改善箇所説明図

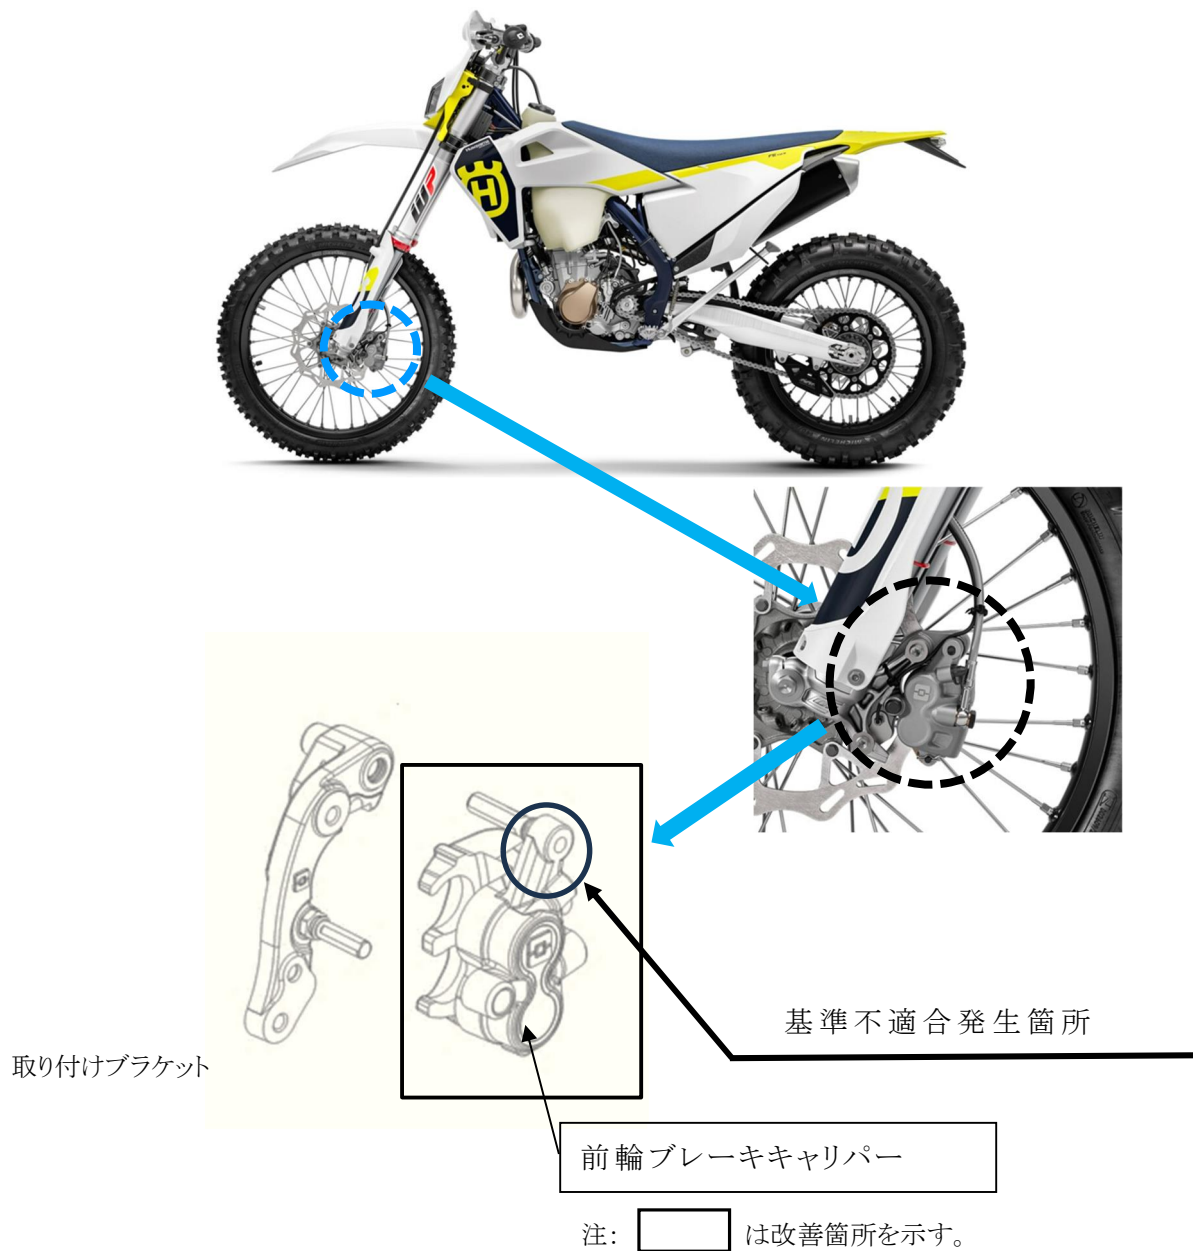
基準不適合発生箇所

前輪ブレーキキャリパーにおいて、機器管理が不適切なため、ブラケット取付部の強度が不足しているものがある。そのため、走行中の負荷によりブレーキキャリパーブラケット取付部にひびが入り、そのまま走行を続けると、最悪の場合、当該箇所が破損して脱落し、前輪ブレーキが操作不能となるおそれがある。

全車両、前輪ブレーキキャリパーを点検し、不具合品が取り付けられている場合は対策品に交換する。

識別：改善実施済車には、フレームヘッドパイプ車台番号末尾付近に黄色のペイントマークを塗布する。
